Asunto: Comunicación Resolución No. 1351 del 05 de julio de 2024

AUTORIDAD NACIONAL DE LICENCIAS AMBIENTALES
- ANLA –
RESOLUCIÓN N° **001351**
(05 JUL. 2024)

“Por la cual se modifica la Licencia Ambiental otorgada mediante Resolución 1326 de 5 de agosto de 2020 y se toman otras determinaciones”

Tabla 43 Revisión de accesos mencionados y consideraciones del Equipo Evaluador Ambiental de la ANLA

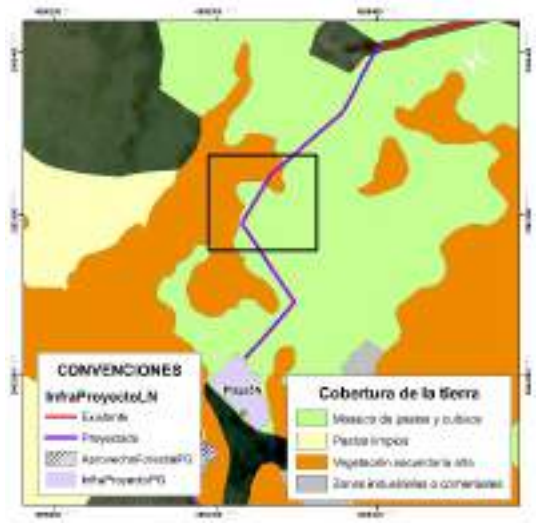
Tipo de obra	***Soporte gráfico revisión Equipo Evaluador Ambiental de la ANLA***	***Consideraciones Equipo Evaluador Ambiental de la ANLA***
*Acceso a plaza 1N**		*Se valida que el acceso es existente y por tanto no requiere aprovechamiento forestal. No obstante, frente a las acciones de mantenimiento propuestas, se identifica que parte del área del acceso se ubica en zona de protección absoluta, por tanto **NO es procedente autorizar las actividades de rocería** en el tramo que se ubica en esta zona.*
*Acceso a plaza 2** *Plaza 2* *(Se indica acceso peatonal desde Vía Tipo 1 hasta sitio de plaza)*		*Se valida que el acceso específico hasta la plaza de tendido no es existente. Para la plaza de tendido y acceso no se encuentra sustracción de reserva autorizada por parte de la CAR. Adicionalmente, parte de la plaza y el acceso se ubica en zona de protección absoluta, donde se establece como uso prohibido la ejecución de rocería. Por lo anterior **NO es procedente autorizar la infraestructura de la plaza y del acceso al no tener sustracción aprobada y al no ser permitidas las actividades de rocería**.*

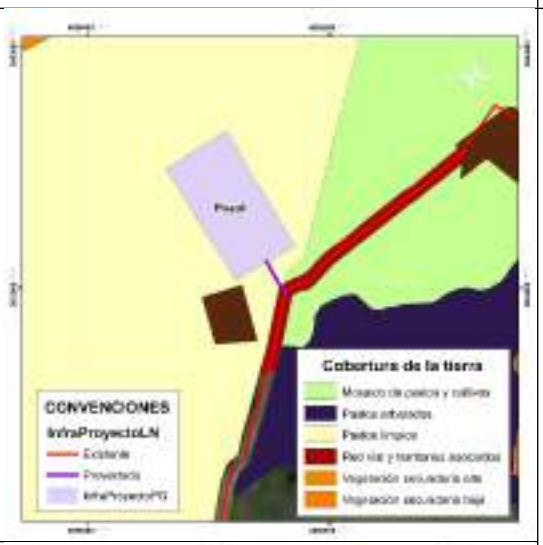
Tipo de obra	***Soporte gráfico revisión Equipo Evaluador Ambiental de la ANLA***	***Consideraciones Equipo Evaluador Ambiental de la ANLA***
*Acceso a plaza 3** *Plaza 3 (Se indica acceso peatonal desde carreteable existente hasta sitio de plaza)*		*Se valida que el acceso específico hasta la plaza de tendido no es existente. Para la plaza de tendido y el acceso no se encuentra sustracción de reserva autorizada por parte de la CAR. Igualmente, no realizó la solicitud de permiso de aprovechamiento forestal. Por lo anterior* ***NO es procedente autorizar la infraestructura de la plaza y del acceso al no tener sustracción aprobada.***
Acceso a sitio de torre 301N (Se indica como acceso peatonal) *Sitio de torre ST301N*		*Se valida que para la sección del acceso de llegada a la torre se relaciona como acceso existente a un sendero o camino, en cobertura de pastos limpios. Se identifica que no se requiere permiso de aprovechamiento y tampoco se tienen restricciones para ingreso con semovientes puesto que no se encuentra dentro del DMI Sector Salto de Tequendama y Cerro Manjui.*

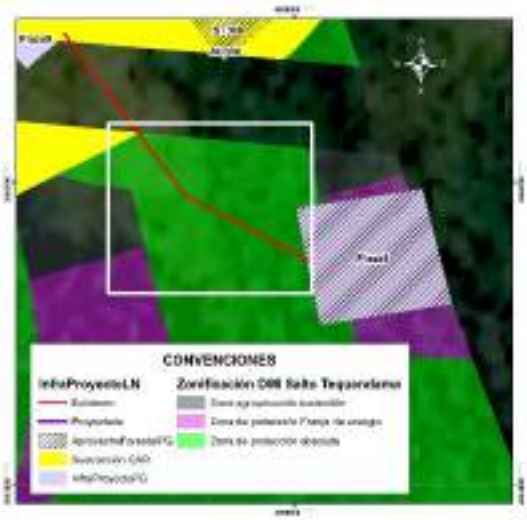
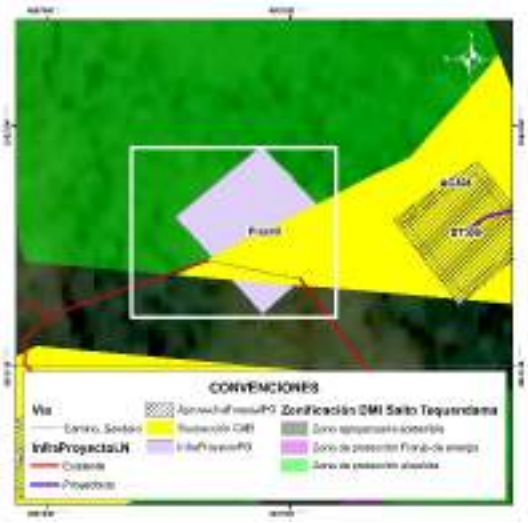
Tipo de obra	***Soporte gráfico revisión Equipo Evaluador Ambiental de la ANLA***	***Consideraciones Equipo Evaluador Ambiental de la ANLA***
*Acceso a plaza 4N** *Plaza 4N* *Acceso a torre 302N (Se indica acceso peatonal a sitio de torre)* *Torre 302N*		*Se valida que para el acceso a la plaza de tendido hay acceso existente, sobre el cual no se requiere permiso de aprovechamiento forestal.* *Respecto a la torre, la sección del acceso de llegada a la torre se relaciona como acceso existente a un sendero o camino, en cobertura de mosaico de pastos y cultivos. Se identifica que no se requiere permiso de aprovechamiento y que tampoco se tienen restricciones para ingreso con semovientes puesto que no se encuentra dentro del DMI Sector Salto de Tequendama y Cerro Manjui.*
*Acceso a plaza 5N** *(Se indica existencia de acceso peatonal)* *Plaza de tendido 5N*		*Comparando la ubicación del acceso con la cartografía base se identifica que el acceso no se asocia a ningún camino o sendero existente, dándose contradicción con la tabla presentada por la Sociedad pero coherencia con la capa InfraProyectoLN, donde se indica que el acceso es proyectado. Se valida que este acceso atraviesa en su recorrido zonas de vegetación secundaria alta, sobre las cuales la Sociedad* ***NO podrá adelantar actividades de tala*** *puesto que no realizó la solicitud de permiso (Recuadros negros).*

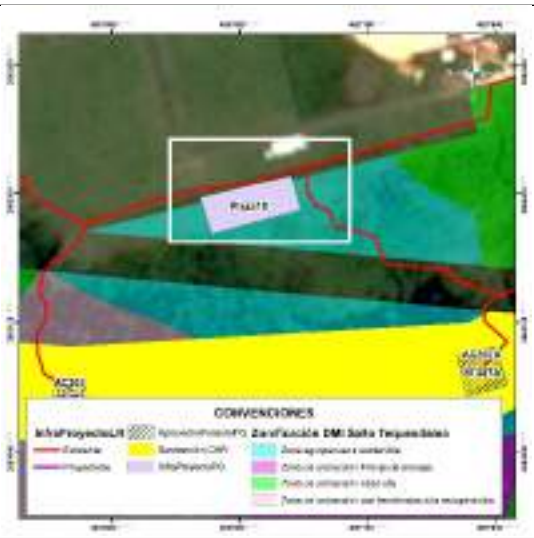
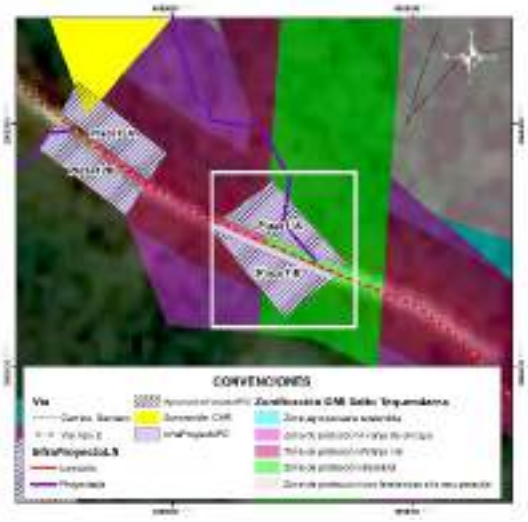
Tipo de obra	***Soporte gráfico revisión Equipo Evaluador Ambiental de la ANLA***	***Consideraciones Equipo Evaluador Ambiental de la ANLA***
Acceso a plaza 6- Plaza de tendido 6 *(Se indica ingreso por acceso peatonal desde vía carreteable)*		*Comparando la ubicación de los accesos con la cartografía base se identifica que los accesos no se asocian a ningún camino o sendero existente, dándose contradicción con la tabla presentada por la Sociedad pero coherencia con la capa InfraProyectoLN, donde se indica que el acceso es proyectado. Se valida que estos accesos y las plazas se ubican en unidades de pastos limpios y arveja, no siendo necesario ejecutar actividades de aprovechamiento forestal. También se corrobora la no existencia de restricciones asociadas al DMI Salto de Tequendama y Cerro Manjui.*
Acceso a plaza 7- Plaza de tendido 7 (Se indica ingreso por acceso peatonal desde vía carreteable)*

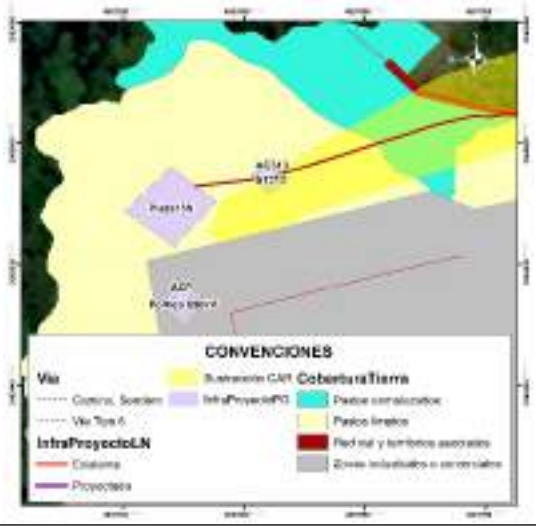
Tipo de obra	***Soporte gráfico revisión Equipo Evaluador Ambiental de la ANLA***	***Consideraciones Equipo Evaluador Ambiental de la ANLA***
Acceso a plaza 8 *(Reportada como acceso peatonal en documento y en capa InfraProyectoLN como acceso existente)*** *Plaza de tendido 8*		*Se valida que el acceso específico hasta la plaza de tendido no es existente. Para la plaza de tendido y el acceso no se encuentra sustracción de reserva autorizada por parte de la CAR puesto que la Sociedad no hace su solicitud. Adicionalmente, parte de la plaza y el acceso se ubica en zona de protección absoluta, donde se establece como uso prohibido la ejecución de rocería. Por lo anterior* ***NO es procedente autorizar la infraestructura de la plaza y del acceso al no tener sustracción aprobada y al no ser permitidas las actividades de rocería.***
*Acceso a plaza 9*** *(Reportada como acceso peatonal en documento y en capa InfraProyectoLN como acceso existente)* *Plaza de tendido 9*		*Se valida que acceso específico hasta plaza de tendido se reporta como camino o sendero, el cual se ubica a 350 m de vía tipo 6 sin pavimentar. Para plaza de tendido y acceso no se encuentra sustracción de reserva autorizada por parte de la CAR puesto que la Sociedad no hace su solicitud. Adicionalmente, parte de la plaza y el acceso se ubica en zona de protección absoluta, donde se establece como uso prohibido la ejecución de rocería. Por lo anterior* ***NO es procedente autorizar la infraestructura de la plaza y del acceso al no tener sustracción aprobada y al no ser permitidas las actividades de rocería.***

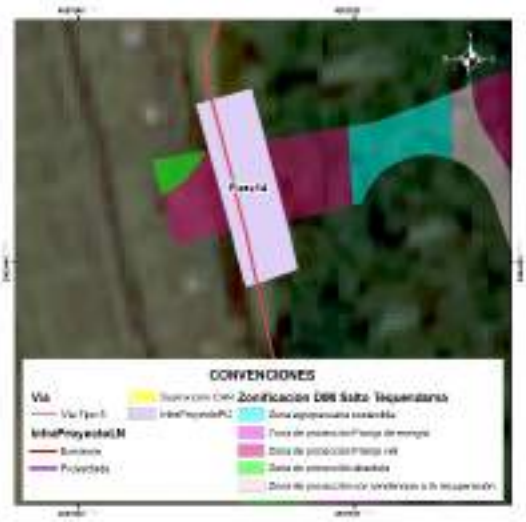
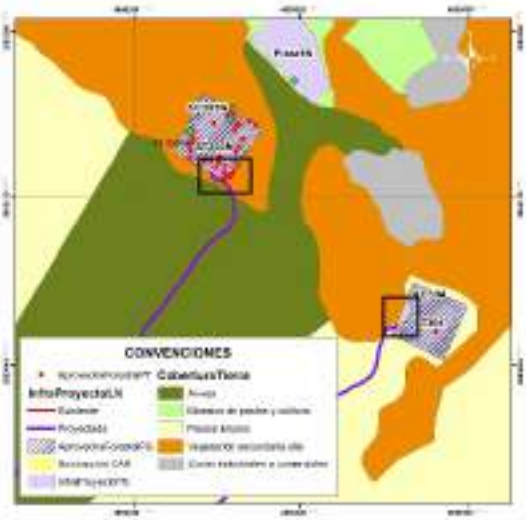
Tipo de obra	***Soporte gráfico revisión Equipo Evaluador Ambiental de la ANLA***	***Consideraciones Equipo Evaluador Ambiental de la ANLA***
*Acceso a plaza 10 (vía tipo 6 sin pavimentar)*** *Plaza de tendido 10*		*Se valida que el acceso específico hasta la plaza de tendido se reporta como vía tipo 6, sin embargo se plantea adecuación con rocería, aspecto que es inconsistente con la definición de la vía existente. La plaza de tendido se ubica en una "zona agropecuaria sostenible" del DIM Salto del Tequendama y Cerro Manjui, para la cual la Sociedad no solicitó sustracción de reserva ante la CAR. Por lo anterior* ***NO es procedente autorizar la infraestructura de la plaza y del acceso al no tener sustracción de reserva.***
*Acceso a plazas de tendido 11A (camino o sendero desde vía tipo 2) y 11B*** *Plazas de tendido 11A y 11B*		*En el documento se relaciona como acceso el Acc-06, sin embargo, en la capa InfraProyectoLN se identifica que el acceso asociado es el Acc-309.* *Se valida que acceso específico hasta plaza de tendido 11A se relaciona como camino o sendero, para el cual se plantearía adecuación con rocería la cual se establece dentro de la zonificación del DMI Sector Salto del Tequendama y Cerro Manjui como actividad prohibida en zona de protección absoluta. Para plazas de tendido y acceso no se encuentra sustracción de reserva autorizada por parte de la CAR puesto que la Sociedad no hace su solicitud.* *Por lo anterior* ***NO es procedente autorizar la infraestructura de las plazas y del acceso al no tener sustracción de reserva.***

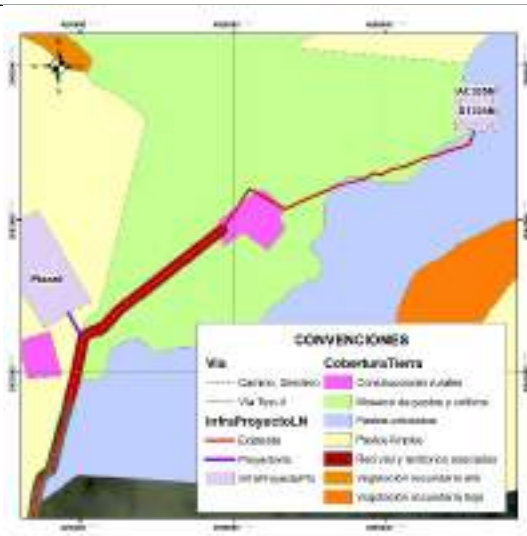
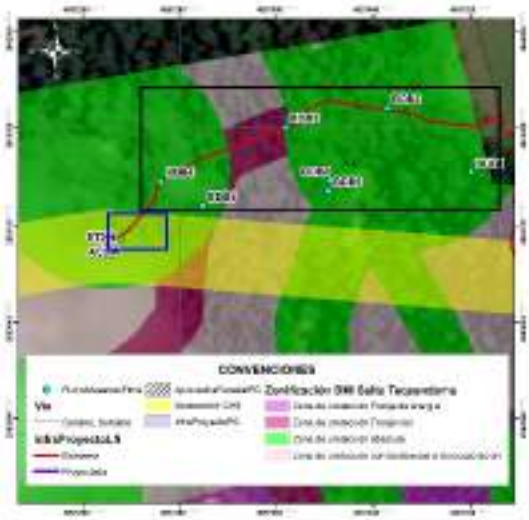
Tipo de obra	***Soporte gráfico revisión Equipo Evaluador Ambiental de la ANLA***	***Consideraciones Equipo Evaluador Ambiental de la ANLA***
*Acceso a plazas de tendido 12A y 12B**** *Plazas de tendido 12A y 12B*		*Se valida que parte de las dos plazas de tendido se encuentran en DMI sin sustracción de reserva autorizada por parte de la CAR, las cuales se ubican en "zona de protección vial". Teniendo en cuenta el área disponible que se encuentra fuera del DMI,* ***NO es procedente autorizar la infraestructura de la plaza de tendido 12A y solo podría autorizarse el área de la plaza de tendido 12B en el área que se encuentra fuera del DMI, área en la cual se autoriza el permiso de aprovechamiento solicitado.***
*Acceso a plaza de tendido 13N*** *Sitio de torre ST313*		*Se identifica que el acceso, la plaza de tendido y la torre se ubica en unidades de pastizales. El trazado del acceso se ubica sobre las zonas sustraídas, razón por la cual se considera aceptable este acceso siempre y cuando* ***NO*** *se realicen actividades de aprovechamiento forestal, puesto que este permiso no se solicitó.*

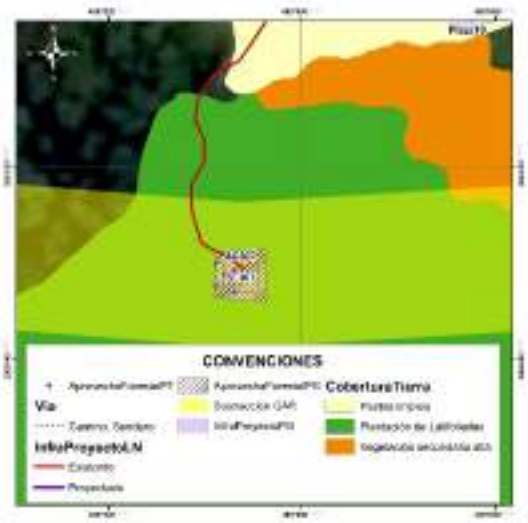
Tipo de obra	***Soporte gráfico revisión Equipo Evaluador Ambiental de la ANLA***	***Consideraciones Equipo Evaluador Ambiental de la ANLA***
*Acceso a plaza (vía tipo 5)** *Plaza de tendido 14*		*Se valida que la parte central de la plaza de tendido se encuentra en DMI para la cual la Sociedad no realizó solicitud de sustracción y por tanto no tiene autorización por parte de la CAR. En este sentido,* ***NO es procedente autorizar la infraestructura de la plaza de tendido 14.***
*Accesos a sitios de torre ST303N y ST304** *Sitios de torre ST303N y ST304*		*Comparando la ubicación de los accesos con la cartografía base se identifica que no se asocian a ningún camino o sendero existente, quedando identificada una contradicción con la tabla presentada por la Sociedad pero coherencia con la capa InfraProyectoLN donde se indica que el acceso es proyectado. Se valida que estos accesos se ubican en su mayoría en cultivos de arveja y en pastos limpios, no siendo necesario ejecutar actividades de aprovechamiento forestal para estos tramos.* *Para el caso del acceso al ST303N y una parte del ST304, se identifica cruce con parches de vegetación secundaria alta (ver recuadros negros) para los cuales la Sociedad* ***NO podrá adelantar actividades de tala*** *puesto que no realizó la solicitud de permiso.*

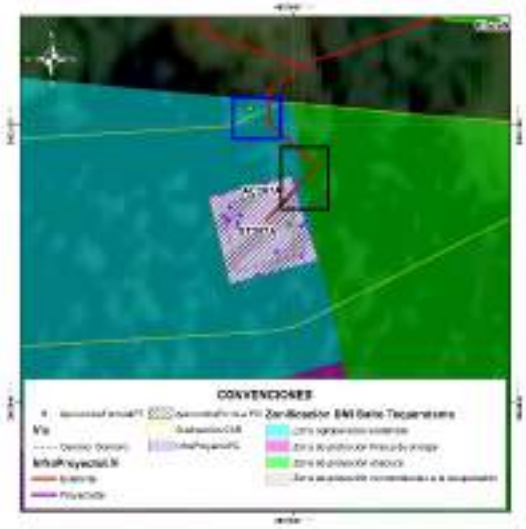
Tipo de obra	***Soporte gráfico revisión Equipo Evaluador Ambiental de la ANLA***	***Consideraciones Equipo Evaluador Ambiental de la ANLA***
*Acceso a ST305N** *Sitio de torre ST305N*		*Revisando con la cartografía base se identifica que el acceso no es existente sino que se relaciona con la existencia de un camino o sendero que atraviesa unidades de mosaico de pastos y cultivos, pastos arbolados y construcciones rurales (ubicadas a 110 m del sitio de torre). Teniendo en cuenta que la Sociedad no solicita permiso de aprovechamiento forestal, en este acceso y en la torre **NO podrá adelantar actividades de tala** de ningún individuo que pueda encontrarse de manera aislada (pastos arbolados).*
*Acceso a ST306 (Se menciona en documento y en cartografía base como acceso peatonal)**		*Durante la visita de evaluación se validó que no existe camino o sendero reportado en cartobase y que la condición de la vegetación es de tipo denso, lo cual es consistente con la cobertura registrada (Bosque denso). Adicionalmente, se identifica que en el área trazada para el acceso, existen individuos de especies en veda, los cuales no están siendo incluidos en solicitud de aprovechamiento forestal (ver cuadro azul).*  ***Individuo fustal ubicado en tramo de llegada del acceso (No solicitado en aprovechamiento forestal) Coordenadas 4º34´12´´N, 74º17´15´´ W.*** *De igual manera, en el tramo del acceso la Sociedad registra a las parcelas BDB4, BDB3 y BDB2 (Ver cuadros negros), en las cuales reporta 100 individuos fustales, de estos 23 obedecen a la especie Cyathea sp. y 35 a la*

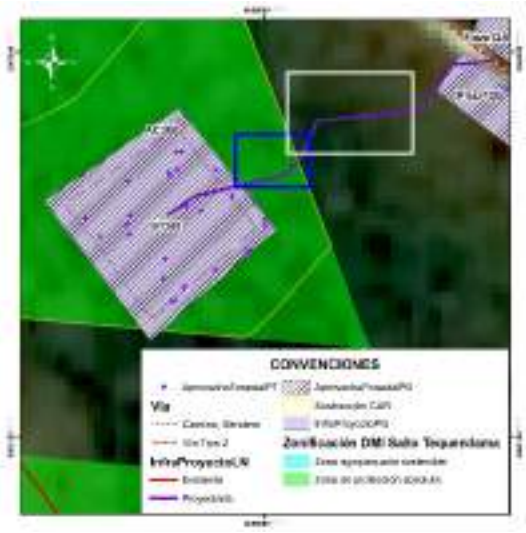
Tipo de obra	***Soporte gráfico revisión Equipo Evaluador Ambiental de la ANLA***	***Consideraciones Equipo Evaluador Ambiental de la ANLA***
		especie Quercus humboldtii, ambas especies en veda nacional. *Sumado a esto, no se encuentra sustracción de reserva autorizada por parte de la CAR puesto que la Sociedad no hace su solicitud para los accesos y tampoco realiza solicitud de aprovechamiento forestal aun cuando fue requerido. Adicionalmente, parte del acceso se ubica en zona de protección absoluta, donde se establece como uso prohibido la ejecución de rocería. Por lo anterior* ***NO es procedente autorizar el acceso al no tener sustracción aprobada, no haber solicitado permiso de aprovechamiento forestal y no ser permitidas las actividades de rocería.***
*Acceso a ST307 (Se menciona en documento y en cartografía base como acceso peatonal)**		*Durante la visita de evaluación se validó que no existe camino o sendero reportado en cartobase y que la condición de la vegetación se asocia a plantaciones de latifoliadas con vegetación arbórea densa producto de la recuperación del área con presencia de especies en veda. Resultado de ello, la Sociedad para el sitio de torre (relacionado en cobertura plantación de latifoliadas) solicita permiso de aprovechamiento forestal para seis (6) individuos de Quercus humboldtii (especie en veda nacional), no obstante, para el acceso omite la solicitud de permiso de aprovechamiento forestal no siendo procedente la autorización de intervención en acceso.* *Sumado a esto, en parte del acceso no se encuentra sustracción de reserva autorizada por parte de la CAR puesto que la Sociedad no hace*

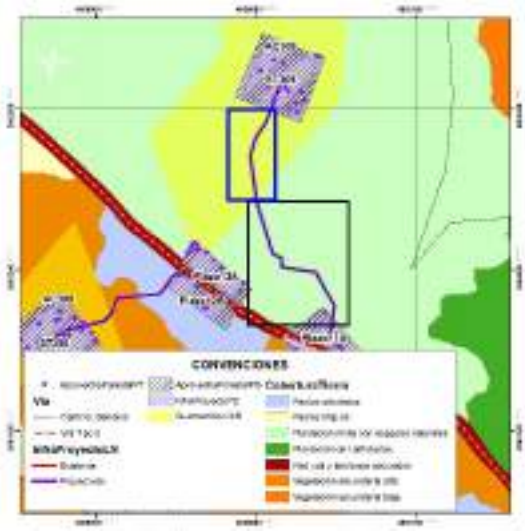
Tipo de obra	***Soporte gráfico revisión Equipo Evaluador Ambiental de la ANLA***	***Consideraciones Equipo Evaluador Ambiental de la ANLA***
		su solicitud para los accesos. Por lo anterior ***NO es procedente autorizar el acceso al no tener sustracción aprobada y no haber solicitado permiso de aprovechamiento forestal.***
*Acceso a ST307A (Se menciona en documento y en cartografía base como acceso peatonal)**		*Durante la visita de evaluación se validó que no existe camino o sendero reportado en cartobase y que la condición de la vegetación se asocia a plantaciones de latifoliadas con vegetación arbórea densa producto de la recuperación del área con presencia de especies pioneras. Resultado de ello, la Sociedad para el sitio de torre (relacionado en la misma cobertura) solicita permiso de aprovechamiento forestal para 16 individuos fustales, no obstante, para el acceso omite la solicitud de permiso de aprovechamiento forestal no siendo procedente la autorización de intervención en acceso. Adicionalmente, en la visita de evaluación se identificó que en el área trazada para el acceso, existen individuos fustales, los cuales no están siendo incluidos en solicitud de aprovechamiento forestal (ver cuadro azul).* *Sumado a esto, en parte del acceso no se encuentra sustracción de reserva autorizada por parte de la CAR puesto que la Sociedad no hace su solicitud para los accesos y adicionalmente, parte del acceso se ubica en zona de protección absoluta, donde se establece como uso prohibido la ejecución de rocería (ver cuadro negro). Por lo anterior* ***NO es procedente autorizar el acceso al no tener sustracción aprobada, no haber solicitado permiso de aprovechamiento forestal y no***

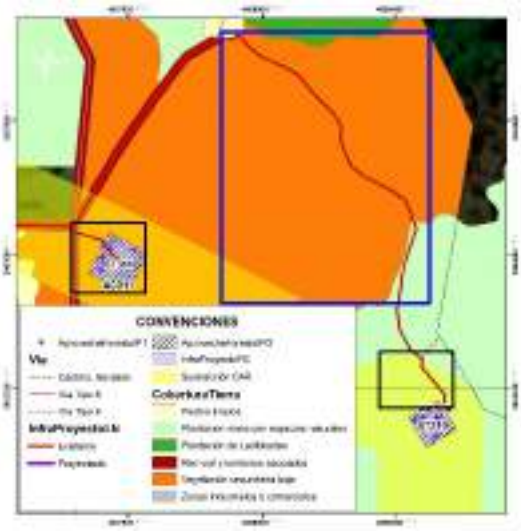
Tipo de obra	***Soporte gráfico revisión Equipo Evaluador Ambiental de la ANLA***	***Consideraciones Equipo Evaluador Ambiental de la ANLA***
		ser permitidas las actividades de rocería.
Acceso a ST308 *(Acceso mencionado como proyectado en capa InfraProyectoLN y como sendero/ camino en cartobase)**		*Durante la visita de evaluación se validó que no existe camino o sendero reportado en cartobase y que la condición de la vegetación se asocia vegetación secundaria alta. Resultado de ello, la Sociedad para el sitio de torre (relacionado en la misma cobertura) solicita permiso de aprovechamiento forestal para 36 individuos fustales, no obstante, para el acceso omite la solicitud de permiso de aprovechamiento forestal no siendo procedente la autorización de intervención en acceso. Adicionalmente, en la visita de evaluación se identificó que en el área trazada para el acceso, existen individuos fustales, los cuales no están siendo incluidos en solicitud de aprovechamiento forestal (ver cuadro azul).* *Sumado a esto, en área por fuera del DMI (ver recuadro blanco) tampoco se solicita permiso de aprovechamiento aun cuando la cobertura es vegetación secundaria alta. Por lo anterior* ***NO es procedente autorizar el acceso al no haber solicitado permiso de aprovechamiento forestal para su intervención.***

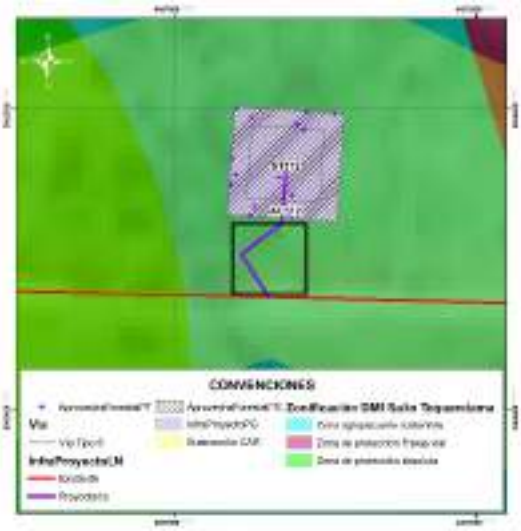
Tipo de obra	***Soporte gráfico revisión Equipo Evaluador Ambiental de la ANLA***	***Consideraciones Equipo Evaluador Ambiental de la ANLA***
Acceso a ST309 *(Acceso mencionado como proyectado en capa InfraProyectoLN y como sendero/ camino en cartobase)**		*Durante la visita de evaluación se validó que no existe camino o sendero reportado en cartobase y que la condición de la vegetación se asocia a la cobertura de plantación mixta con espacios naturales. Resultado de ello, la Sociedad para el sitio de torre (relacionado en la misma cobertura) solicita permiso de aprovechamiento forestal para 17 individuos fustales, no obstante, para el acceso omite la solicitud de permiso de aprovechamiento forestal no siendo procedente la autorización de intervención en acceso ni dentro del área sustraída (Recuadro azul) ni por fuera de esta.* *Sumado a esto, en parte del acceso no se encuentra sustracción de reserva autorizada por parte de la CAR puesto que la Sociedad no hace su solicitud para los accesos y adicionalmente, parte del acceso se ubica en zona de protección absoluta, donde se establece como uso prohibido la ejecución de rocería (ver cuadro negro). Por lo anterior* ***NO es procedente autorizar el acceso al no tener sustracción aprobada, no haber solicitado permiso de aprovechamiento forestal y no ser permitidas las actividades de rocería.***
